*Tuleja tożyskowa*

do pompy wody chłodzącej f-my USB, typ SET4 1000/III-V.

PM-111<sub>a</sub>

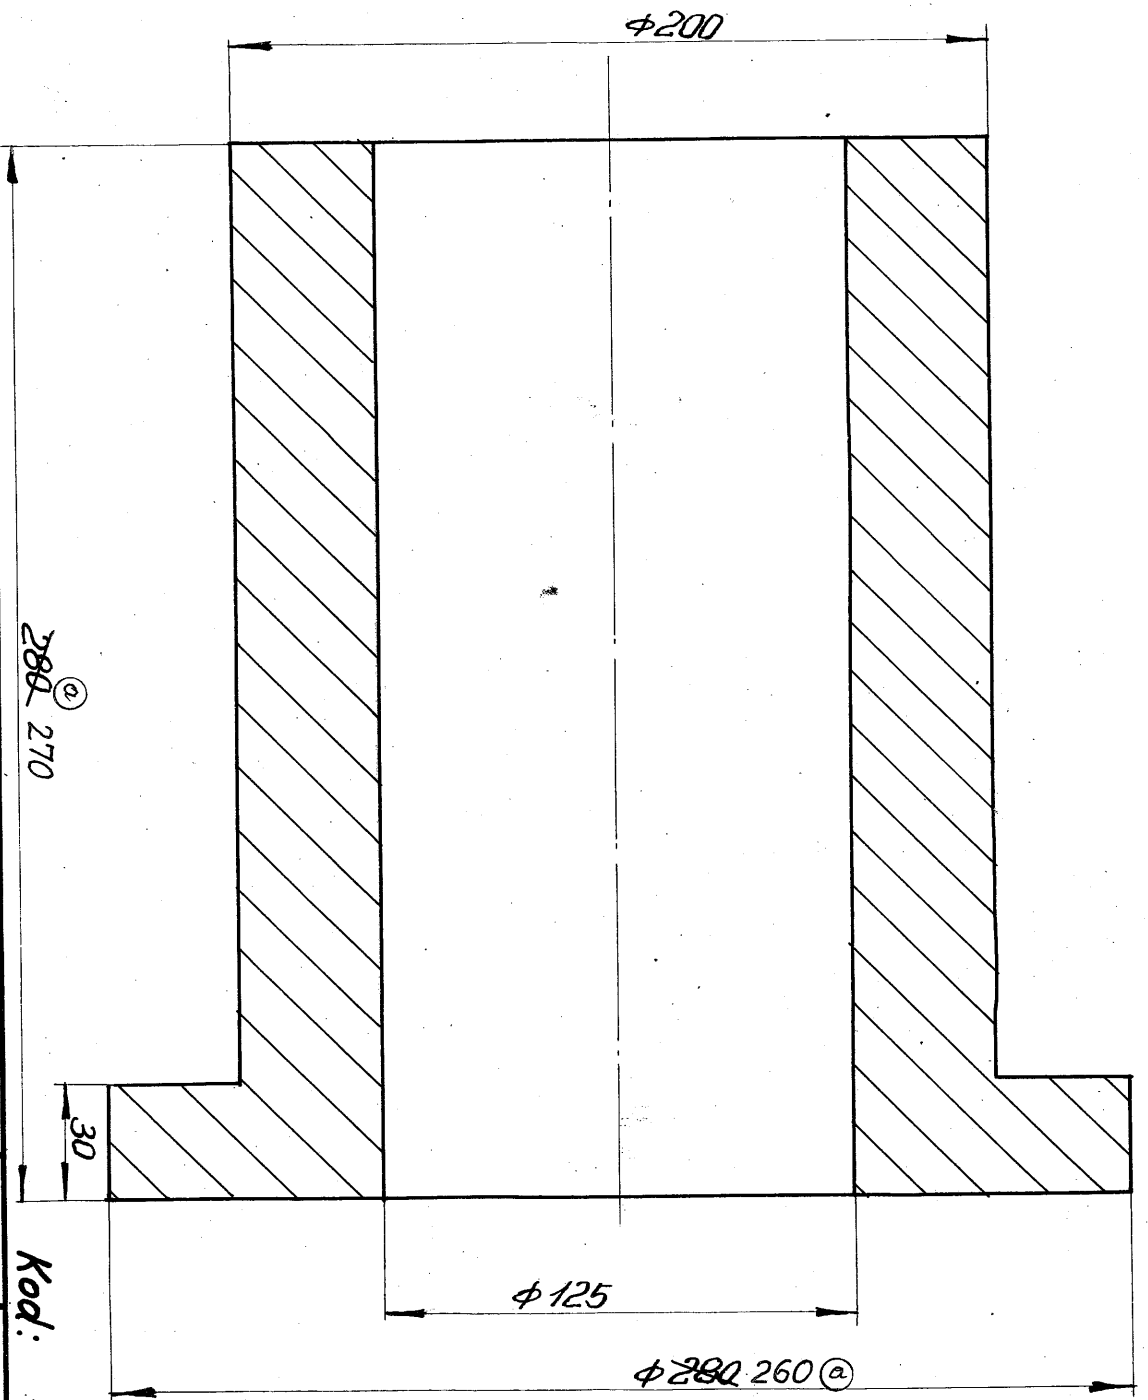
② Uwaga: odlew wykonac metodą odśrodkową.

08.10.2004, Ljubljana  
Zmiana a: zmieniona wzmianka 780 na 270, 0280 na 0260, dopisano uwaga, zmieniono cizow, dodano skorywanie
